Reparatur für die neue Generation der Kupplungsköpfe mit Filter für Anhängfahrzeuge nur mit Reparatursatz 952 201 920 2

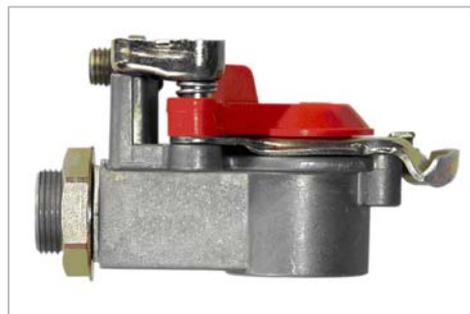
Die mit der [Marktinformation 7016](#) (15.07.2007) vorgestellte neue Generation der Kupplungsköpfe mit Filter für Anhängfahrzeuge darf nur unter Verwendung des Reparatursatzes 952 201 920 2 repariert werden.

Solange Ihnen dieser Reparatursatz nicht zur Verfügung steht, ist der gesamte Kupplungskopf vollständig zu tauschen.

Der Reparatursatz wird 2 Dichtringe mit unterschiedlichen Konturen enthalten.

Beachten Sie bei einer Reparatur bitte zwingend die Kontur des verbauten Dichtringes und tauschen diesen gegen das identische Ersatzteil aus dem Reparatursatz aus.

Die Verwendung eines falschen Dichtringes führt zu einer Fehlfunktion der Bremsanlage.
